Avis du 2 octobre 2020 de la Mission régionale d'autorité environnementale d'Île-de-France sur le projet de transformation de l'installation de stockage de déchets non dangereux du site de Monthyon et Saint-Soupplets (77) en une installation de stockage de déchets inertes.

Synthèse de l'avis

Figure 2: Présentation des différentes zones d'exploitation du projet de l'ISDI+
Source : Volet III A - Dossier technique p.18

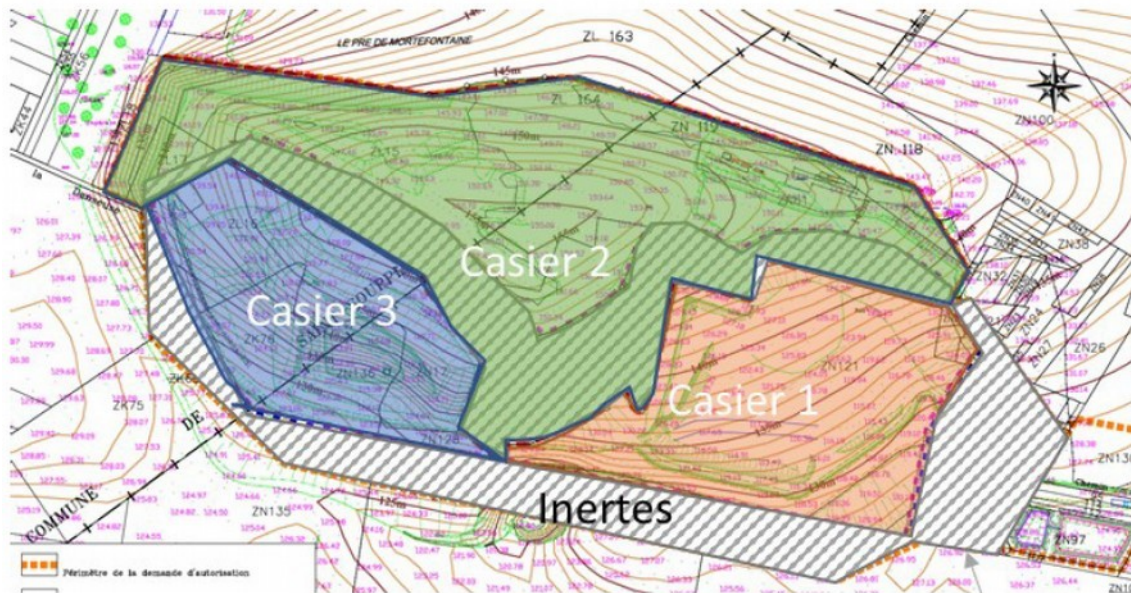
La MRAe relève que l'extension de périmètre de deux hectares et le casier n°4 ne sont pas identifiés dans les illustrations du dossier, ni dans le volet III A Dossier technique, ni dans le volet IV B Etude d'impact.

La MRAe recommande de préciser l'implantation de l'extension de deux hectares du périmètre, la localisation du casier n°4 et de mettre à jour le dossier d'évaluation environnementale.

Figure 4: Synthèse générale des enjeux écologiques. Source : Volet IV A - Étude d'impact - État initial

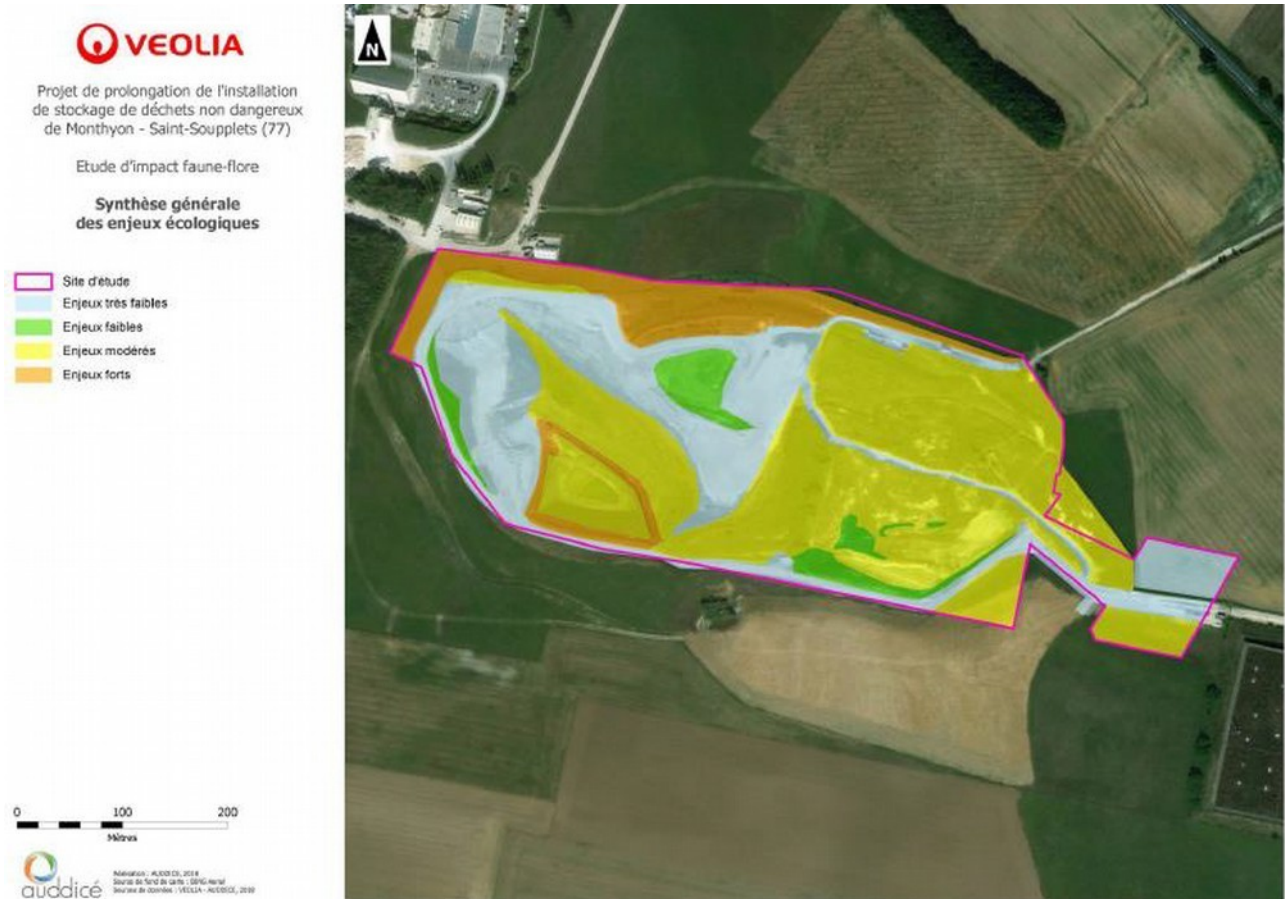
La méthodologie ayant conduit à l'élaboration de la carte des enjeux écologiques présentée page 73 du *Volet IV A – Étude d'impact – État initial* (ci-dessous) n'est pas présentée. Celle-ci présente une majorité de zones à enjeu modéré, parmi lesquelles des zones accueillant des espèces protégées ou patrimoniales présentant pour la MRAe des enjeux forts, par exemple les amphibiens (cf. illustrations ci-dessous).

La MRAe recommande d'expliciter la méthodologie ayant conduit à l'élaboration de la carte des enjeux écologiques.

Figure 9: Plan de réaménagement du site de Montheyon. Source : Volet III A - Dossier technique, p.29

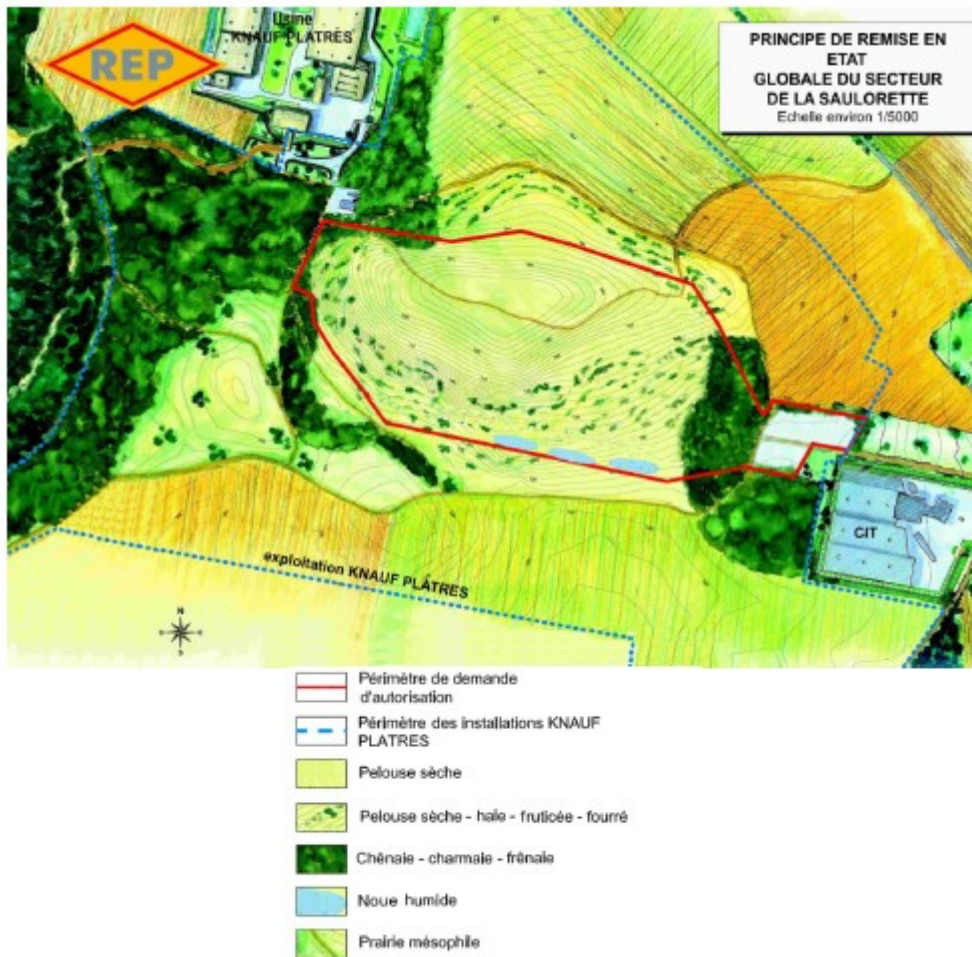
Le dossier présente un plan de réaménagement du site tel que prévu avant le projet (figure 8), ainsi que quelques coupes de principe peu lisibles, qui ne permettent pas de se représenter l'inscription du site réaménagé dans le paysage. La remise en état du site ne porte que sur 17 ha, aucune information n'est donnée sur la remise en état des 2,8 ha supplémentaires.

La MRAe recommande de compléter le dossier par

- **des coupes lisibles de l'état final du site, présentant les différentes couches et la végétation.**
- **des vues rapprochées montrant les états avant le projet et après sa remise en état, ainsi que depuis des points de perception significatifs, afin que l'impact actuel et futur du site puisse être bien appréhendé visuellement.**
